REKONSTRUKCE ČTYŘ ÚSEKŮ TT LIBEREC - JABLONEC N.N.

Změnový list číslo: **ZL004_U4**

Název části stavby dotčené změnou: **SO 349 - VODOVOD OC 300 V UL. U NISY**

Výpočet objemu

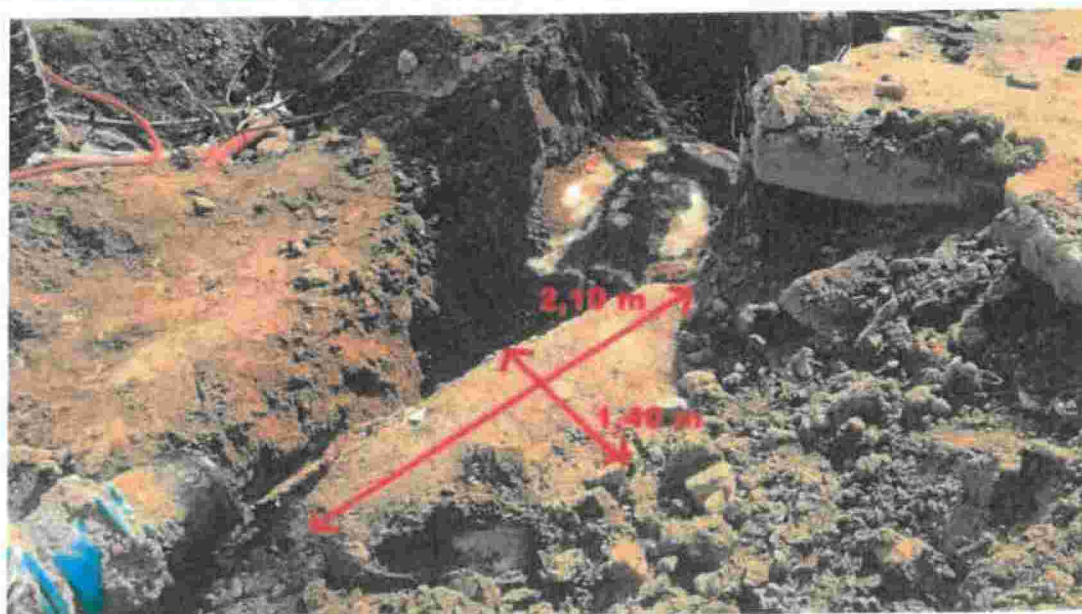
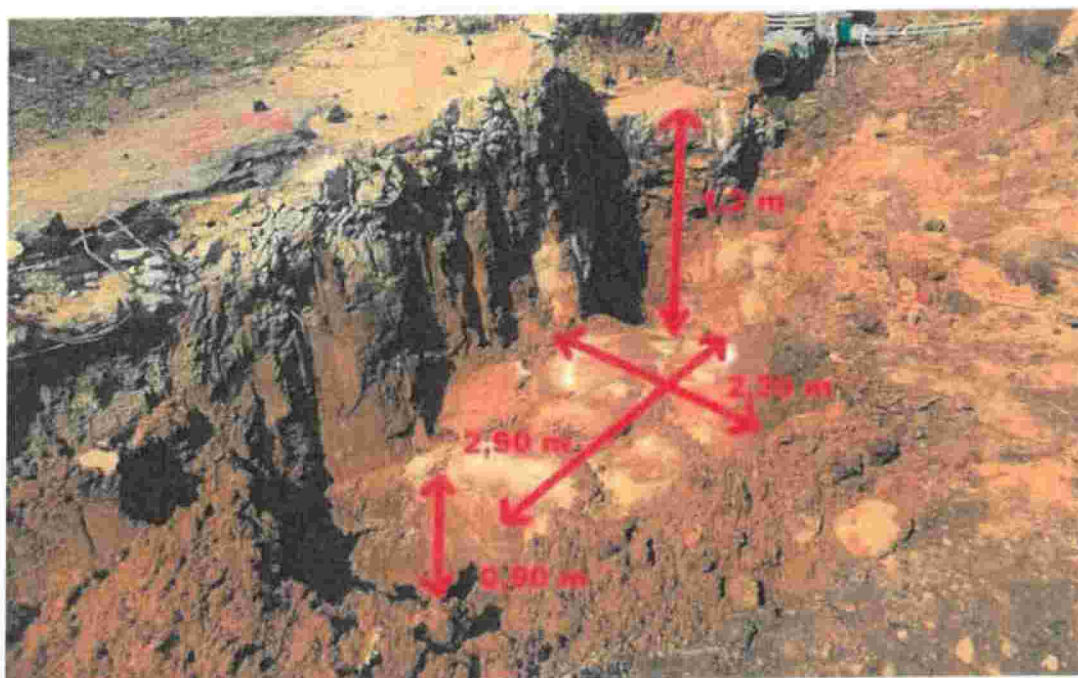
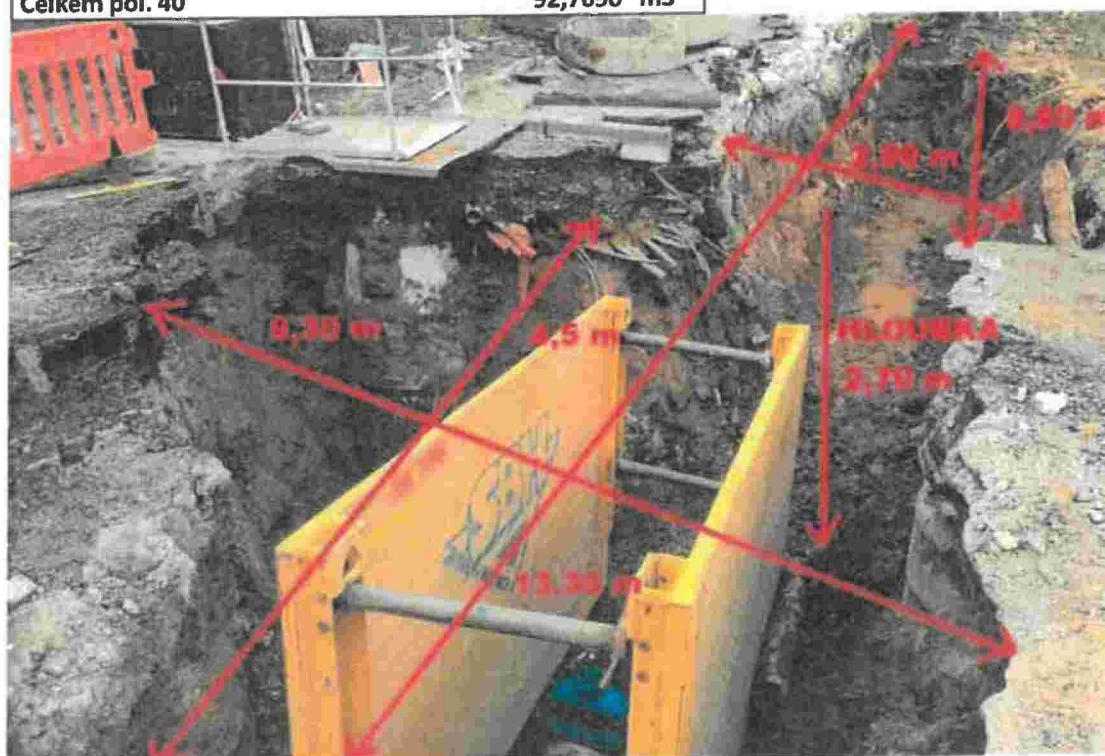
Pol. 37 Dolamování horniny 7		
2,3000 m	2,1000 m	
2,9000 m	1,4000 m	
0,9000 m	1,2000 m	
6,0030 m3	0,5000 m	
	1,7640 m3	
Celkem pol. 37		7,7670 m3

9,3000 m	8,8000 m	
4,5000 m	2,9000 m	
2,7000 m	2,7000 m	
112,9950 m3	68,9040 m3	
Celkem výkop		181,8990 m3
Odpočet dolamování horniny 7		7,7670 m3
Odpočet pol. 4		-96,8970 m3
Celkem pol. 40		92,7690 m3

KLADEČSKÉ SCHÉMA – SKUTEČNÉ PROVEDENÍ

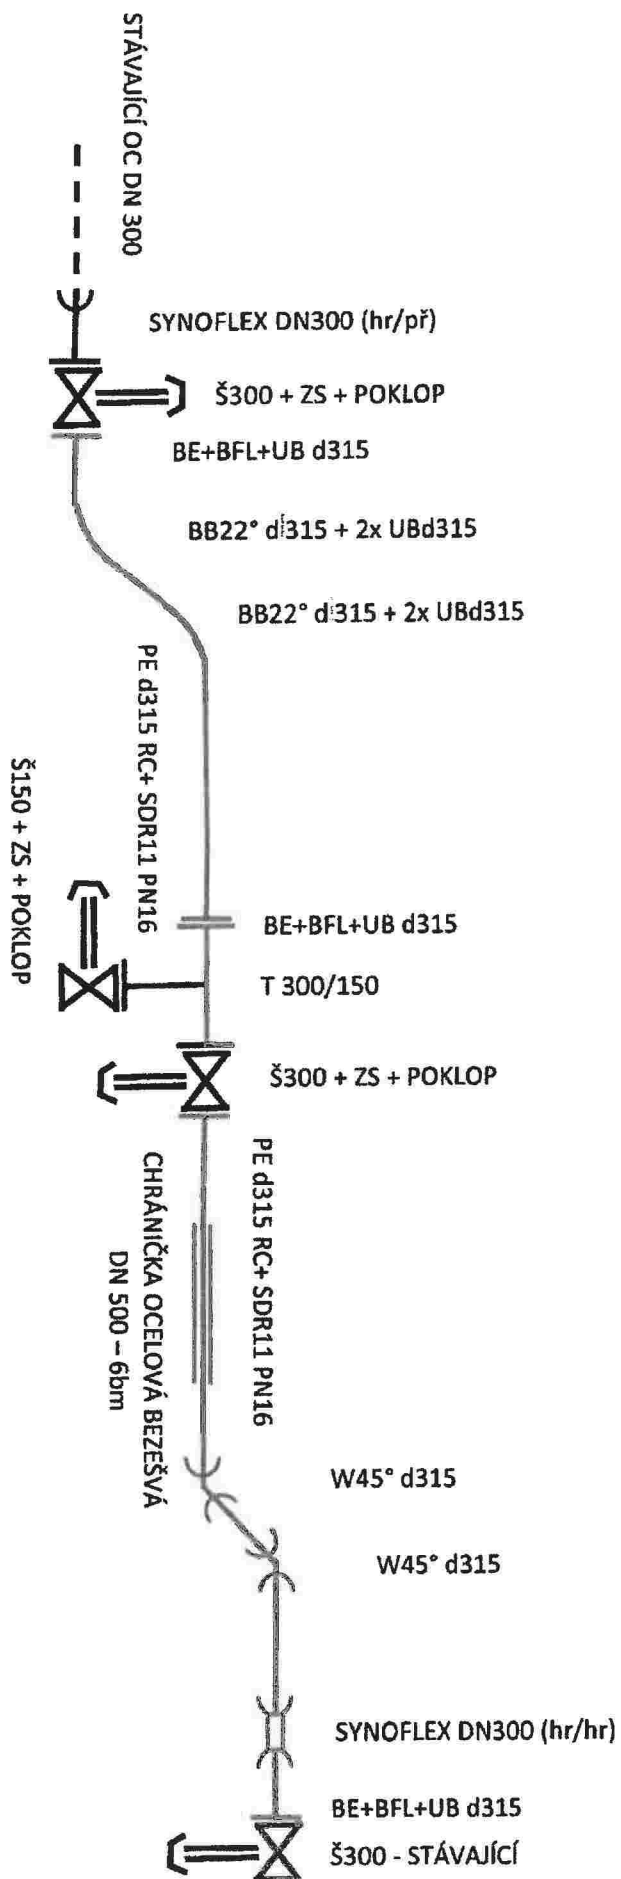
3. Při místním šetření za účasti zástupce správce vodovodu a zhotovitele bylo konstatováno, že stávající vodovod je směrově i výškově v jiné poloze, než bylo předpokládáno při zpracovávání projektové dokumentace. Dále bylo zjištěno, že vodovod je v tlakové třídě PN 16, Projektová dokumentace předpokládala tlakovou třídu PN 10. Tyto skutečnosti negativně ovlivnily časovou i materiální a finanční náročnost realizace nového vodovodu.

1. Demolice byla provedena hydraulickým kladivem a metodou DARDA klínu. Vybouraný materiál byl odvezen na skládku. **Zachyceno v položkách 36 a 37 položkového výkazu výměr.**
2. Byl proveden výkop větší, než předpokládala projektová dokumentace. Ta počítala pouze s minimálním výkopem. Asfaltový a betonový povrch bylo nutné rozbít, odtěžit a uložit do násypů a na skládku. **Zachyceno v položkách 1, 6, 38 až 41 položkového výkazu výměr.**
3. Vyšší tlaková třída i jiná poloha stávajícího potrubí si vyžádaly změnu veškerého materiálu pro stavbu nového vodovodu. Další změny materiálu si vyžádaly dodatečné požadavky správce vodovodu SČVK, které vznikly po odhalení stávajícího vodovodu. **Zachyceno v položkách 11 až 25, 42 až 64 položkového výkazu výměr.**

Tramvajová trať Liberec – Jablonec
SO 349 – přeložka vodovodu

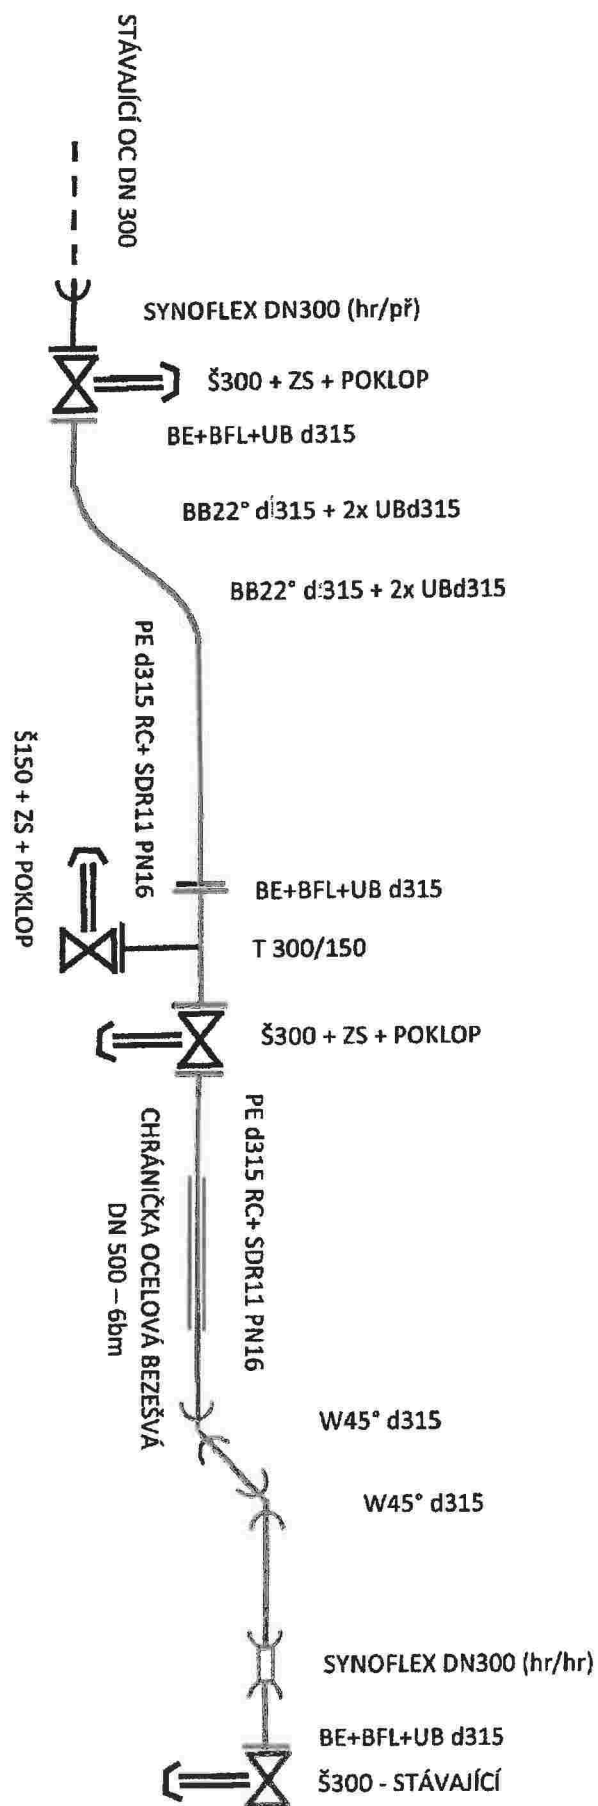
Při místním šetření za účasti správce vodovodu SČVK a zhotovitele bylo konstatováno, že stávající vodovod je směrově i výškově v jiné poloze, než bylo předpokládáno při zpracovávání projektové dokumentace. Dále bylo správcem vodovodu SČVAK upřesněno, že vodovod je v tlakové třídě PN 16, Projektová dokumentace předpokládala tlakovou třídu PN 10.

Vyšší tlaková třída i jiná poloha stávajícího potrubí si vyžaduje změnu materiálu pro stavbu nového vodovodu. Vodovod nelze realizovat za použití materiálu uvedeného v projektové dokumentaci SO 349.

Upravený soupis materiálu a nové kladečské schéma jsou přílohou tohoto zápisu.
